改善箇所説明図

トルクコンバータハウジング部断面

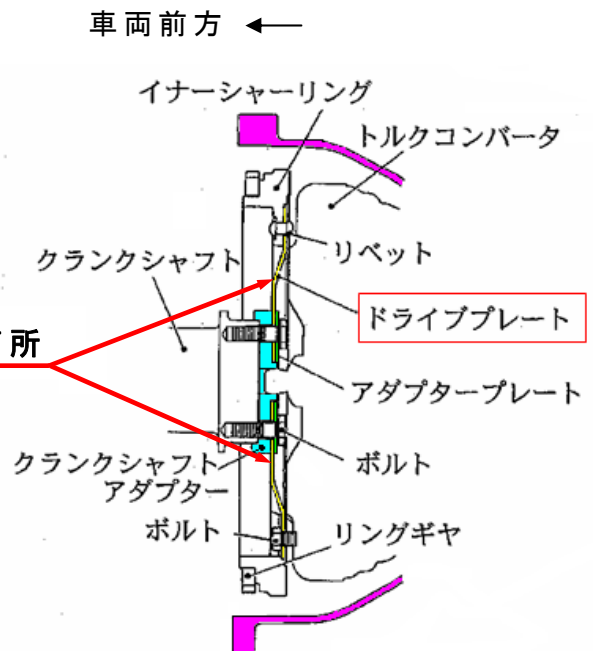
基準不適合発生箇所

トルクコンバータハウジングの加工が不適切なため、エンジンとオートマチックトランスミッション間に芯ずれが発生しているものがある。そのため、そのままの状態で使用を続けると、ドライブプレートが破損し、最悪の場合、走行不能となるおそれがある。

改善措置の内容
 全車両、トルクコンバータハウジングおよびドライブプレートを良品に交換する。

注：□は、交換部品を示す。
 識別：作業完了車には、助手席リヤドアピラーストライカー付近に「LT80」の文字が記載された白黄色のシールを貼付ける。
